大飯発電所1,2号炉廃止措置計画認可申請書等 の補正内容について

2019年11月7日

関西電力株式会社

追補（添付書類六） 使用済燃料ピット未臨界性評価の変更（1/4）

【燃料、制御棒配置の設定】

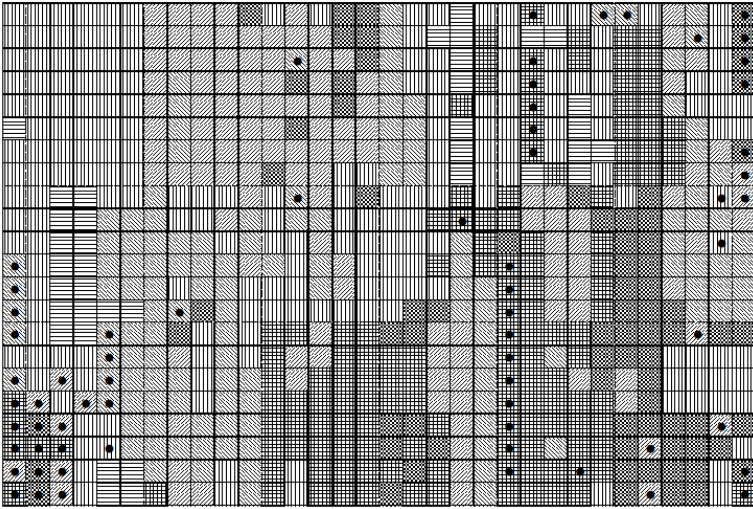
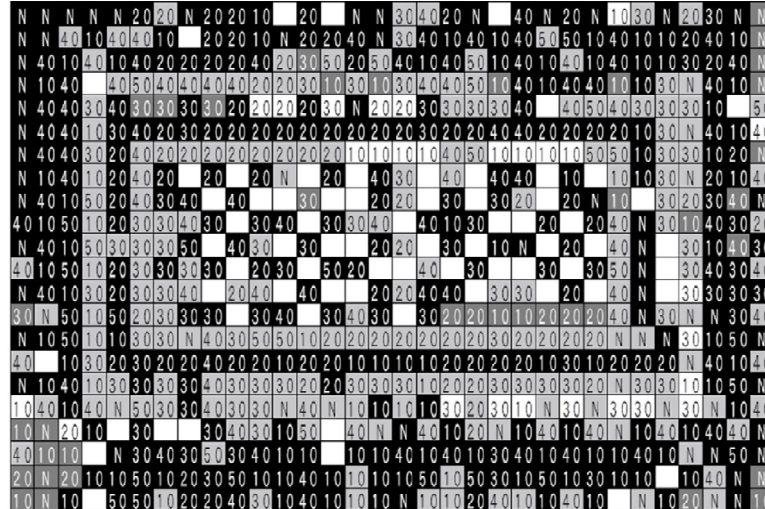
燃料および制御棒の配置条件については、中性子の体系外への漏えい効果を大きくして実効増倍率を小さくする観点から、基本的に残存反応度が高い燃料を外側に、残存反応度が低い燃料を内側に配置する条件とした。

| | 当初申請 | 補正申請 |
|----------------------------------|---|---|
| <p>燃料貯蔵 体数</p> | <p>燃料貯蔵体数：704体</p> | <p>燃料貯蔵体数：635体 (現時点の貯蔵体数629体に予備新燃料領域6体を追加した体数)</p> |

【未臨界性評価結果】

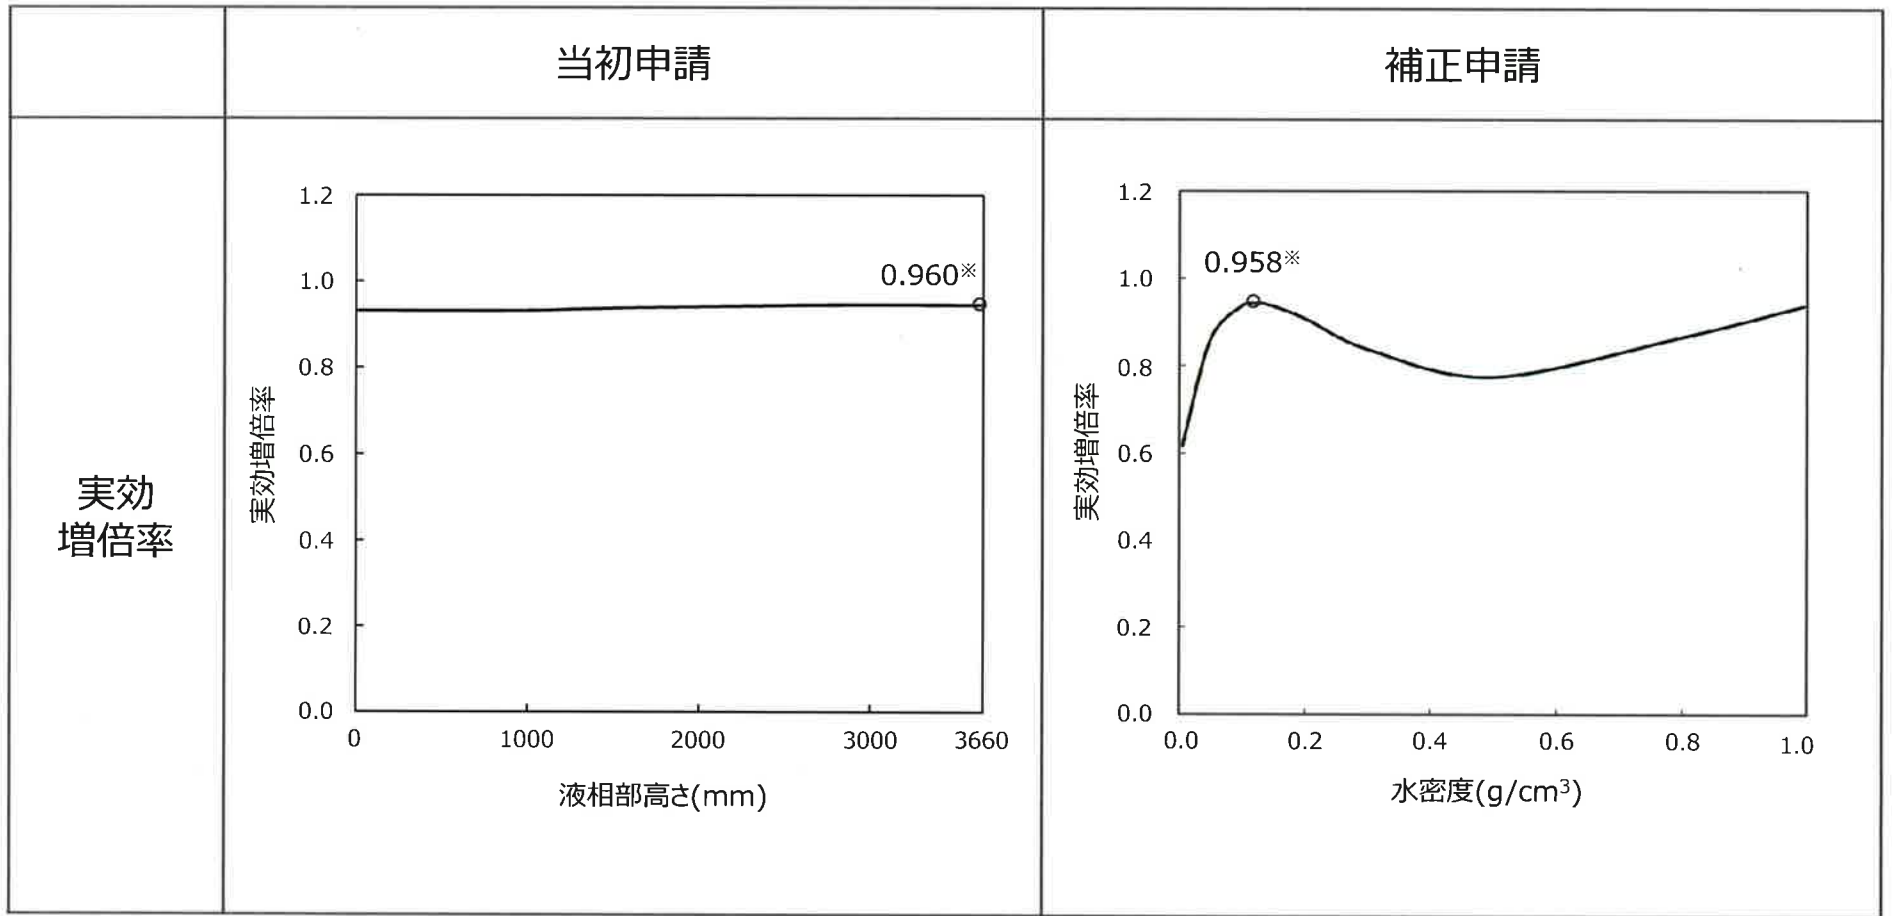
当初申請および補正申請の未臨界性評価結果を下図のとおり示す。補正申請評価における実効増倍率（設計条件に基づく計算値に、計算コード、製作公差の不確定性を加えた上限値）は0.958であり、判定基準（0.98以下）を満足している。
